整理No： 44M-03-004

協力工場 不良品連絡書

仕様番号 101CPB-131-14F

品名 0.4MM B-B PLUG INSERT MOLD

不良内容

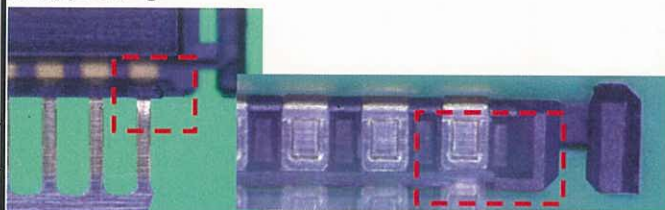
コンタクト根元のハウジングが割れている

今までの様な不良クレームがなく、作業方法に問題があるとは思っていませんが、ため。

裏面検査する時は、指でレール部を持ち上げて確認する。作業員が毎日作業方法を確認する

対策後、230313-1-Y-0001-0004~230314-1-A-0001-0004の計5ロットにおいて同不具合無しを、有効性有と判断致します。
